改善箇所説明図

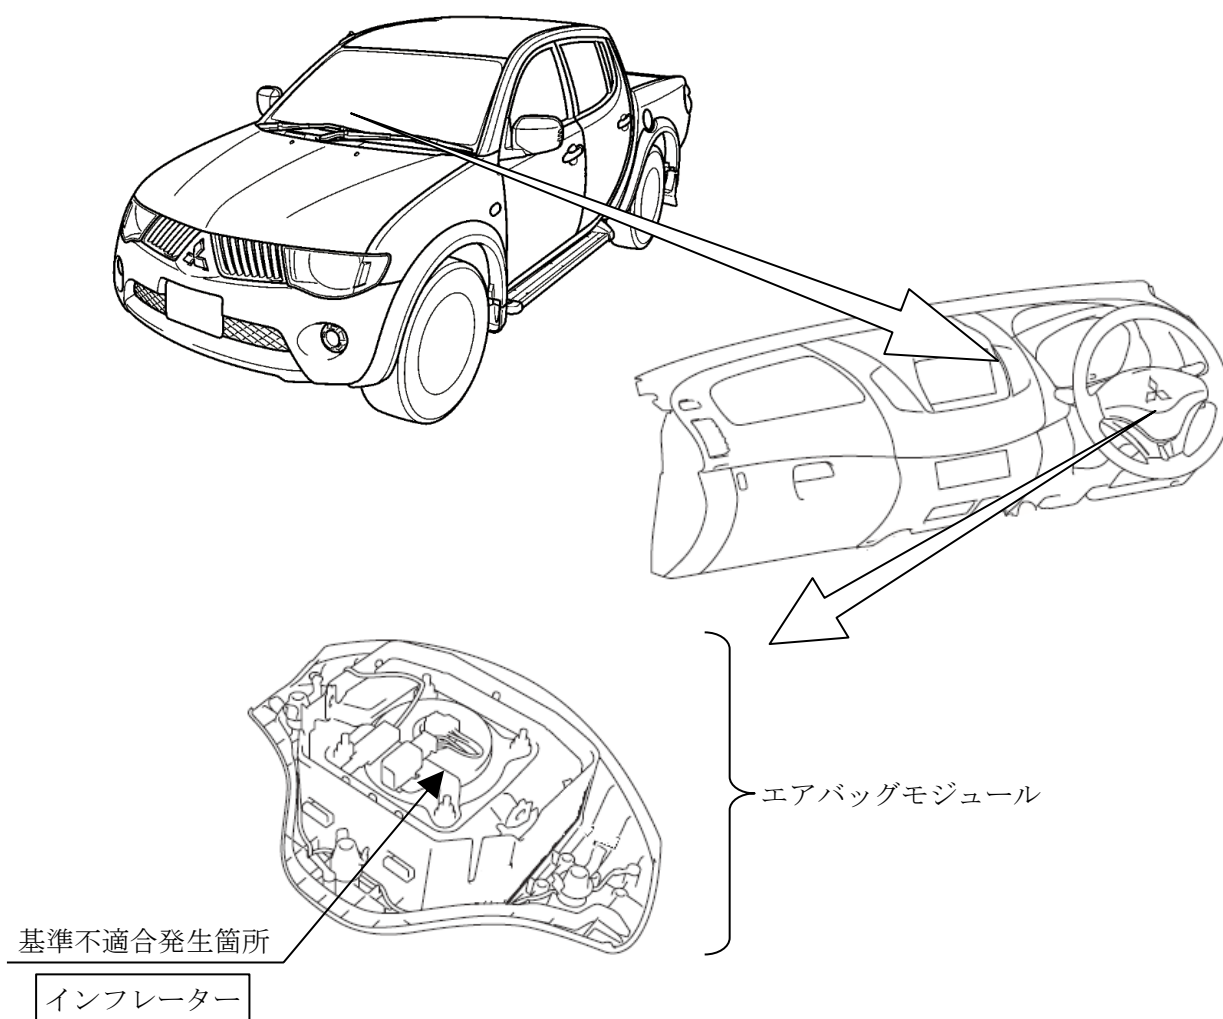
運転者席用エアバッグのインフレーター(膨張装置)において、ガス発生剤の吸湿防止が不適切なため、温度および湿度変化の繰り返しによりガス発生剤が劣化することがある。このため、エアバッグ展開時にインフレーター容器が破損するおそれがある。

注：図中の 内は、交換する部品を示す。

全車両、エアバッグインフレーターを対策品と交換する。

識別：フードヒンジ左側(助手席側)の下側ボルト部に、白または黄色ペイントを塗布する。
